INFORME N° 00523-2020-SENACE-PE/DEAR

ASUNTO : Evaluación del Tercer Informe Técnico Sustentatorio de la

Matriz de Subsanación de Observaciones del "Tercer Informe Técnico Sustentatorio de la Modificación del Estudio de Impacto Ambiental de la Unidad Minera Apumayo"

Imagen N° 2. Captura de Tabla 9.56 del Expediente ITS

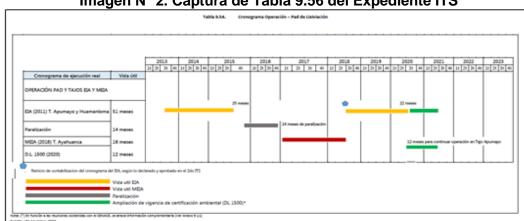
En base a lo señalado por el Titular en la página 701 del capítulo 9 (folio DC 04. Presentación de Información 0037478 del expediente ITS -Complementaria a la subsanación de observaciones. Tabla 9.54. Cronograma Operación – PAD de Lixiviación), la Unidad Minera Apumayo, a partir del cuarto trimestre (noviembre 2015) tuvo una paralización de 14 meses (cuyo documento de sustento no formó parte del expediente del presente ITS).

En tal sentido y considerando el cronograma presentado en la Tabla 9.6. Cronograma Integrado de los Componentes Propuestos en la página 23 del capítulo 9 (folio 003700 del expediente ITS – DC XX. Levantamiento de observaciones), las actividades a desarrollar contemplan un periodo de 15 meses excedentes al tiempo de operación ambientalmente evaluado, puesto que las actividades correspondientes del recrecimiento aprobado en el Segundo ITS se desarrollan en el periodo comprendido desde el mes 7 hasta el mes 10 del año 1, es decir un periodo adicional de 04 meses.

De lo anteriormente expuesto y en relación con la Observación N° 16, el Titular no ha logrado demostrar la excedencia de la ampliación de la vida útil aprobada en los IGAs previos con los que cuenta la Unidad Minera, que permita determinar la generación de impactos ambientales no significativos.
